RESOLUCIÓN No. 3237 DEL 30 DE DICIEMBRE DE 2024, ARMENIA, QUINDÍO

"POR MEDIO DEL CUAL SE NIEGA UN PERMISO DE VERTIMIENTO DE AGUAS RESIDUALES DOMÉSTICAS GENERADAS POR UNA (1) VIVIENDA CAMPESTRE QUE SE PRETENDE CONSTRUIR EN EL PREDIO DENOMINADO 1) LT 21 DE LA PARCELACION EL TERUEL UBICADO EN LA VEREDA HOJAS ANCHAS DEL MUNICIPIO DE CIRCASIA (Q) Y SE ADOPTAN OTRAS DISPOSICIONES"

CONCEPTO TÉCNICO PARA TRAMITE DE PERMISO DE VERTIMIENTO CTPV-364-2024

FECHA:	13 DE DICIEMBRE DE 2024
SOLICITANTE:	PRADERAS DEL TERUEL SAS
EXPEDIENTE N°:	6642-2024

Imagen 2. Capacidad de uso de suelo en la ubicación del vertimiento

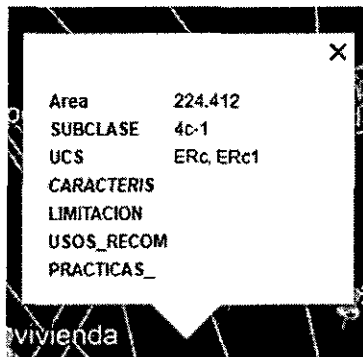
Según lo observado en Google Earth Pro, se evidencia que el punto de descarga se encuentra por fuera de polígonos de Suelos de Protección Rural y de Áreas y Ecosistemas Estratégicos. Además, se evidencia que el punto de descarga, se encuentra sobre suelo con capacidad de uso agrológico 4C-1 (ver Imagen 2).

Imagen 4. Capacidad de uso de suelo en la ubicación del vertimiento

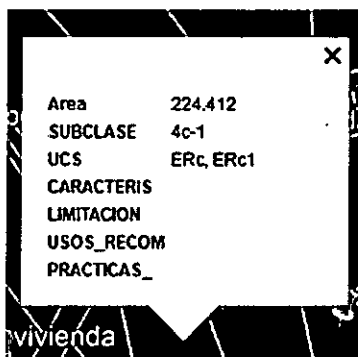
Según lo observado en Google Earth Pro, se evidencia que el punto de descarga se encuentra por fuera de polígonos de Suelos de Protección Rural y de Áreas y Ecosistemas Estratégicos. Además, se evidencia que el punto de descarga, se encuentra sobre suelo con capacidad de uso agrológico 4C-1 (ver Imagen 2).

Imagen 3. Drenajes existentes en el predio

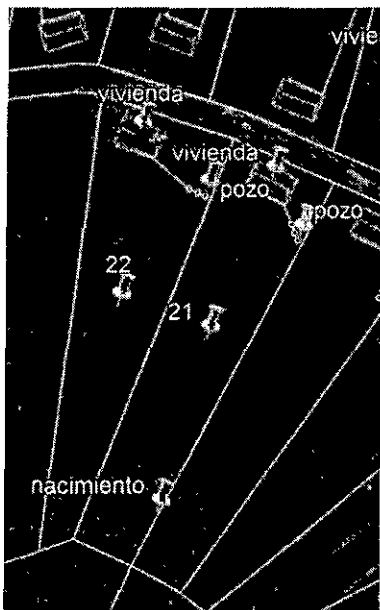
De acuerdo al "INFORME VISITA TECNICA PREDIO PRADERAS DEL TERUEL" elaborado por los siguientes los siguientes funcionarios; Lina Marcela Alarcón Mora (profesional especializado), Lina María Gallego Echeverry (profesional especializado) y Patricia Rojas Sánchez (profesional especializado). Mediante el cual se da respuesta al comunicado interno "DG-101-2024", por medio del cual se solicitó apoyo para la realización de la visita al predio "El Teruel", con el fin de hacer revisión de los elementos naturales, determinantes ambientales y demás que se consideren; este indica lo siguiente.

Drenaje 2: se identifica nacimiento o manantial de agua al interior del predio, con surgencia de agua de manera natural desde el perfil de suelo que fluye a la superficie formando quebrada innominada tributaria de la quebrada La Bella localizado en coordenadas.

Por lo tanto, de acuerdo con las disposiciones establecidas en el "ARTÍCULO 2.2.1.1.18.2. Protección y conservación de los bosques" del Decreto 1076 de 2015 del Sector Ambiente y Desarrollo Sostenible. Al medir un radio de 100 metros a la redonda a partir del nacimiento identificado, se

determina que el área de la disposición final se encuentra por dentro de la zona de conservación establecida.

- *Una vez medidos 100 metros a la redonda del nacimiento identificado de acuerdo al "INFORME VISITA TECNICA PREDIO PRADERAS DEL TERUEL", el área de disposición final proyectada para el sistema de tratamiento de aguas residuales domésticas, se ubica dentro de las zonas de protección y conservación de los bosques, de acuerdo a las disposiciones establecidas en el ARTÍCULO 2.2.1.1.18.2 del Decreto 1076 de 2015 del Sector Ambiente y Desarrollo Sostenible.*

- *Por las razones expuestas anteriormente en **OBSERVACIONES**, **NO** es viable técnicamente la propuesta de saneamiento presentada.*
- *El predio se ubica por **DENTRO** de áreas forestales protectoras de las que habla el artículo 2.2.1.1.18.2 del Decreto 1076 de 2015.*
